改善箇所説明図

機械式自動変速機

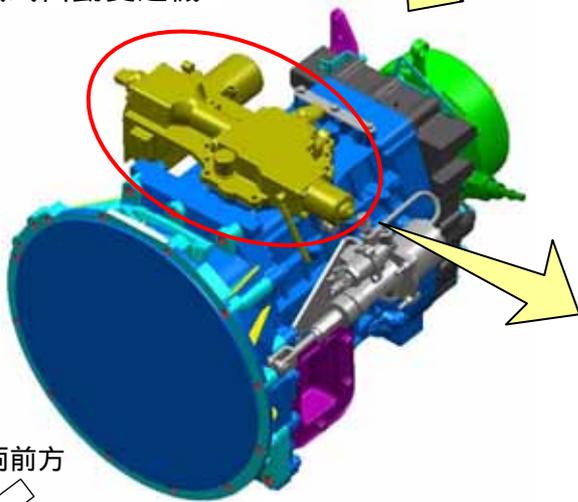
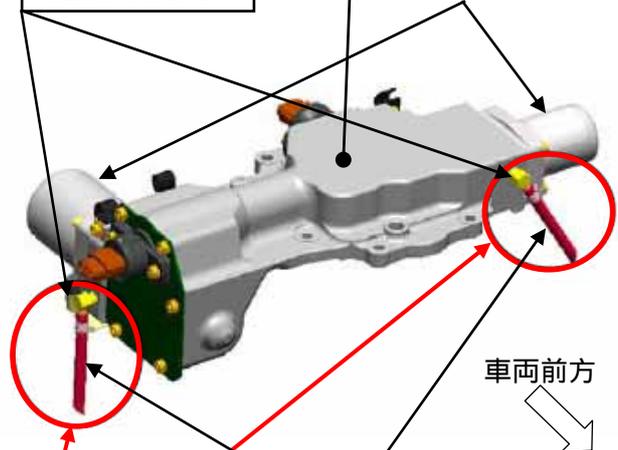
基準不適合発生箇所

機械式自動変速機のギヤシフトユニットの呼吸ホースの構造が不適切なため、当該ホースから水が浸入してギヤシフトユニット内部に錆が発生するものがある。そのため、そのままの状態で使用を続けるとモーター等が固着し、シフト不能になるおそれがある。

改善措置の内容

全車両、呼吸ホースを対策品に交換する。また、当該ホースの接続コネクタ内部に錆があるものは接続コネクタを新品に交換し、ギヤシフトユニット内部を点検する。点検の結果、内部に錆があるものは、ギヤシフトユニットを新品と交換する。

注：□ は、交換部品を示す。
